「共の会」事前質問(2026. 8. 20)

いただきました事前質問につきまして、以下の通り回答いたします。

2号機 格納容器圧力変化に原子炉圧力、原子炉水位変化、CAMS 測定値…時間軸を合わせた図表

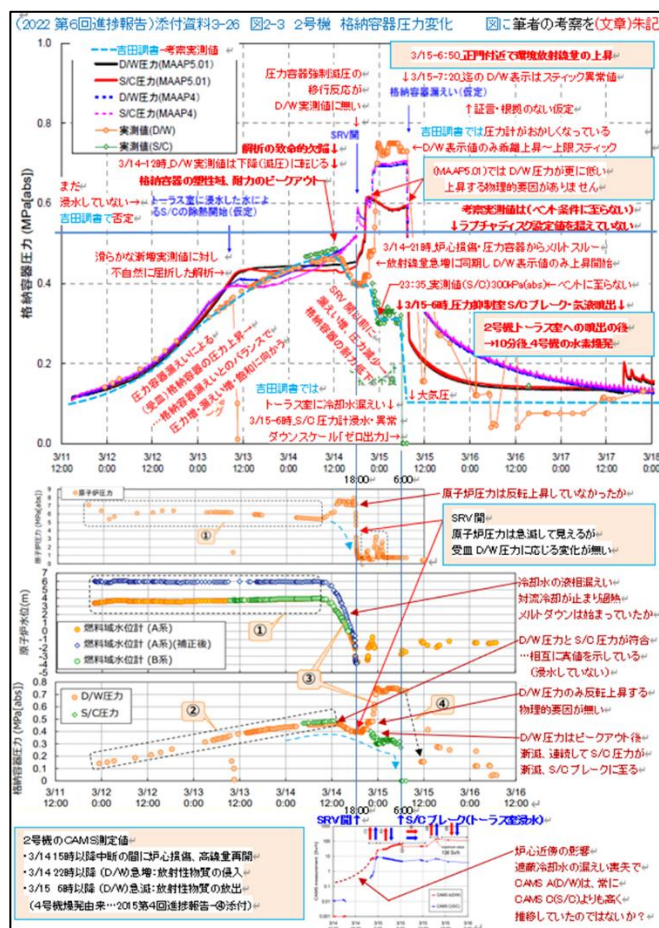
Q1-3. Q1-3. 8 月継続質問…前掲、2 号機格納容器圧力変化の図をご覧ください。

・14, 15 日_ S/C 圧力計は実測値を出力しています。14 日_実測値 (S/C) は実測値 (D/W) と整合しています。

・13 日 10 時までに地下階が水没していれば、三角コーナの圧力計本体、(電源・信号) 接続端子から電路までが短絡し、出力は不可能です。15 日 6 時 (水没・ダウンスケール) に至るまで、未だ地下階が水没していなかったと結論づけることができるのではありませんか。

Q1-4. Q1-4. 8 月継続質問…前掲、2 号機格納容器圧力変化の図をご覧ください。

・13 日 10 時_ トーラス室 S/C の半水没【仮定】の時点で、地階機器・計装が機能を喪失した報告はありません。

・15 日 6 時になって S/C 圧力計はダウンスケール (D/S)、水没による短絡故障を示しています。

Q1-6. Q2-1. 8月継続質問…前掲、2号機格納容器圧力変化の図をご覧ください。

（6/8 東電回答）…3/14日18時SRV開以前に炉心損傷、水素の大量発生が既に進んでいる前提で3/14日18時頃にD/W 圧力の上昇がみられないことは、S/C 下部に比較的溫度が低い水が存在していたことで説明可能と考えております。…とありますが何故、MAAP4、MAAP5.01解析は、実測値(D/W)にない18時SRV開を圧力上昇の起点としているのでしょうか。

大量に移行する水素と水蒸気をS/C 下部の比較的溫度の低い水が全て吸収することは物理的に不可能であり、実測値(D/W)の22時以降の遅延上昇は事故進展に沿った値ではないことを認めているものではありませんか。

Q1-7. Q2-2. 8月継続質問…前掲、2号機格納容器圧力変化の図をご覧ください。

しかしながら、MAAP4、MAAP5.01 解析は、実測値 (D/W) , 3/14 日 12 時 465kPa[abs] ピーク後の下降傾向を表しておらず、SRV 開を上昇の起点にするも、実測値 (D/W) , 18 時 0.4MPa[abs] 反転上昇は現われていません。

2 号機 AM 用 S/C 圧力計は 3/13 3 時頃に計器電源を復旧しております。S/C 圧力計と D/W 圧力計は電源を共用しておりますが、D/W 圧力計は指示値を示したものの、S/C 圧力計はダウンスケール (D/S) を示していました。また、3/14 22 時頃から低い指示値又は D/S を示すなど不安定な挙動を示しております。したがって、14 日から 15 日にかけて S/C 圧力計が値を出力していたことのみをもって、当該時点まで地下階が水没していなかったと結論づけることは困難であると考えています。

MAAP解析は、事故当時のプラント状態や設備の健全性、事故進展に関する不確かさを踏まえ、複数の情報を総合して事故進展を評価するものです。3月14日18時頃以降の圧力挙動につきましては、これまでご説明している通り、総合的に考慮して解析を実施しております。なお、解析結果は事故時の現象を評価するための一つの試算であり、実測値を完全に再現することを目的としたものではありません。

また、D/W 圧力の上昇開始時刻や上昇の程度については、事故当時の計器の信頼性や計測環境にも不確かさが存在することから、実測データと解析結果の差異のみをもって特定の事故進展シナリオを直ちに否定または肯定できるものではないと考えております。

MAAP による解析は、条件の設定やモデルによる不確かさがあり、事故時の挙動を完全に再現するものではありません。例えば、S/C プール水の温度成層化による影響 (未説明検討報告書 添付資料 26) は解析モデルに含まれないことから模擬されておりません。当社としては、各パラメータや調査結果等を総合的に確認しながら、事故進展の分析・評価を継続してまいります。

図-1 5号機 原子炉建屋常用換気系 系統概要図

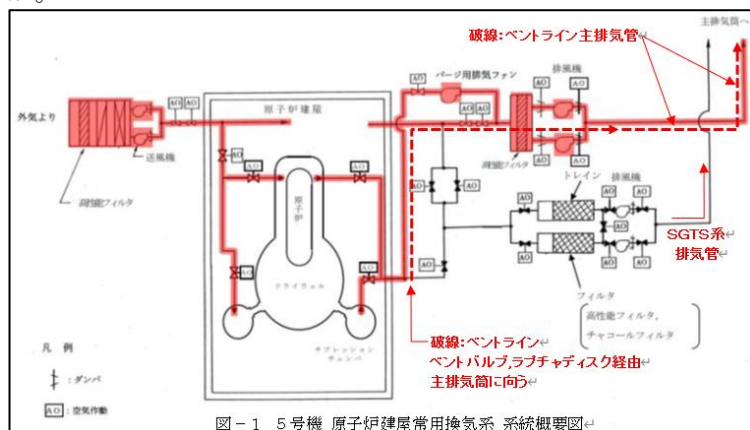
Q1-19. Q4-1. 8月継続質問（上図、5号機…系統概要図に赤破線、赤字コメントを加えました）

ご紹介の「原子炉建屋常用空調系」は実施計画であり、計画前の系統（図）では常用換気系は主排気筒に向っておらず、パージラインと並行する（S/C、D/W）PCV ベントライン（赤破線）があったのではないですか。

（実施計画は元のベントラインを利用しているのでしょうか？） SGT S系排気管は、実施計画の排気管やパージライン、元のベントライン排気管とも合流せず、独立して主排気筒に向っています。逆流の可能性がありません。

ご提示いただいた配管構成に関する見解は、当社の理解とは異なります。流れ込みの評価にあたり、設計図書等に基づき解析モデル及び評価条件を設定したうえで検討を実施しており、その系統構成は評価モデルとしてお示ししています。4号機水素爆発については、3号機由来の水素が4号機へ流入した可能性が高いとする従来の評価を変更すべき新たな知見は、現時点では得られておりません。

参考にPCV ベントラインを下図に示します。SGTS フィルタトレインをバイパスするラインを既設ラインに追設（MO弁とラプチャーディスクを設置）して、PCVの圧力を逃すように整備していたものです。

3号機の水素ガスを含むベントガスの流れを黄色の矢印で示します（ベント時はAO弁やMO弁を開操作し、またラプチャーディスクが作動圧以上で開となる）。3号機から排気筒へ向かうベントガスは、排気筒の手前で3号機と4号機のSGTS系統が合流するラインを逆流して、4号機側に流入したものと考えています。

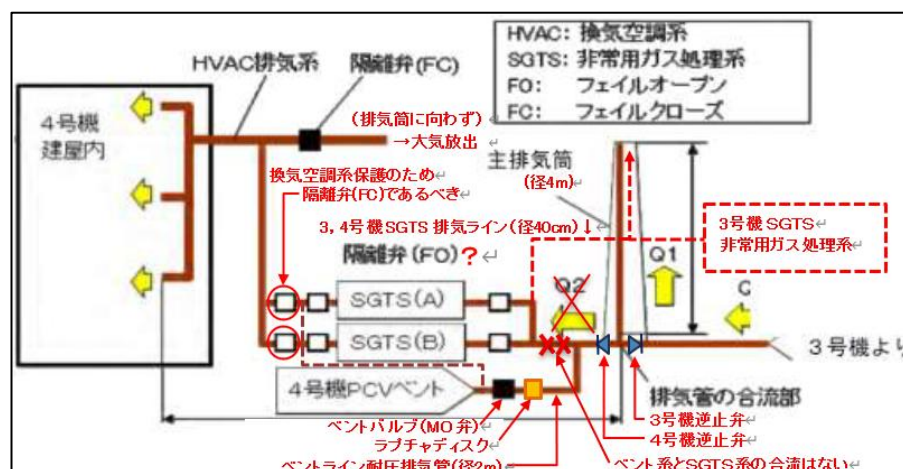
Q1-21. Q4-3. 8月継続質問…上図：添付1 1－2…図1. 評価モデル_に赤ライン、赤字コメント_を記載。

4号機PCVベントライン主排気ダクトはラプチャディスクを破壊した高圧噴気を速やかに逃がすため耐圧排気管（直径2m）で、同3号機排気管と合流し主排気筒（直径4m）に直接連結されています。一方、送風機圧力のSGTS排気管（直径約40cm）は別系統で、3, 4号機合流し、独立して主排気筒に向っています。（排気筒の内部でも独立を保ち立ち上がっています）評価モデル、ベント系がSGTS系に合流することはないのではありませんか。

下図をご参照ください。PCVベントラインを構成するSGTS配管は排気塔や主排気ダクトと比較して小口径の配管です。

ベントラインはSGTS配管を経て排気筒に至る設計であり、適切にモデル化されていると考えております。

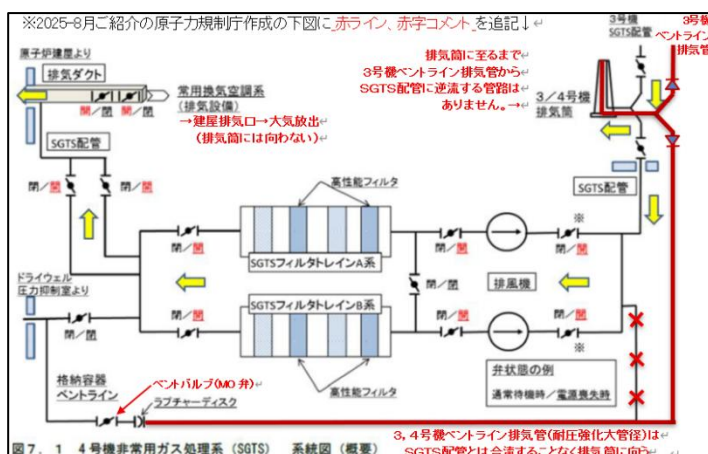
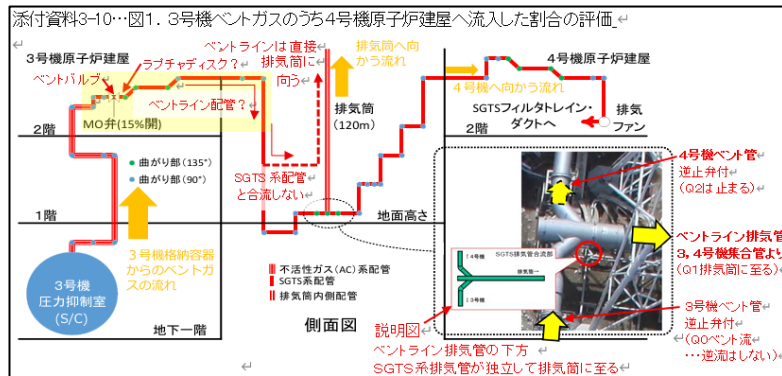
Q1-22. Q4-4. 8月継続質問…上図：添付1 1－2…図1. 評価モデル_に赤ライン、赤字コメント_を記載。

報告書には「3号機排気管に逆止弁があり逆流を止めていた」記載があり、対称に4号機排気管にも逆止弁があることで、図中のQ2の流れは実態にない逆流であり、（2025東電ご回答）では（相互に逆止弁の無い）3号機SGTS排気管から4号機SGTS排気管に逆流した説明がありました。…原子力規制庁の作成の下図ご紹介。

但し、原子力規制庁には実態との違い（赤ライン、赤字コメント）を指摘すべきではないですか。

・ベントライン排気管は、3, 4号機相互に逆止弁を持った合流部を経て、独立して排気筒に向っています。

・SGTS排気配管はベント逆流防止、3, 4号機小管径のまま合流部を経て、独立して排気筒に向っています。

3号機側において、ラプチャディスクからのベントガスがSGTS配管に逆流する物理的ルートがありますか。

ベントラインはSGTS配管を経て排気筒に至る設計です。

3号機と4号機のSGTS系統は排気筒の近傍で合流しており、流れ込みはこの合流部を介して発生したと考えており、これは規制庁の見解とも一致しています。
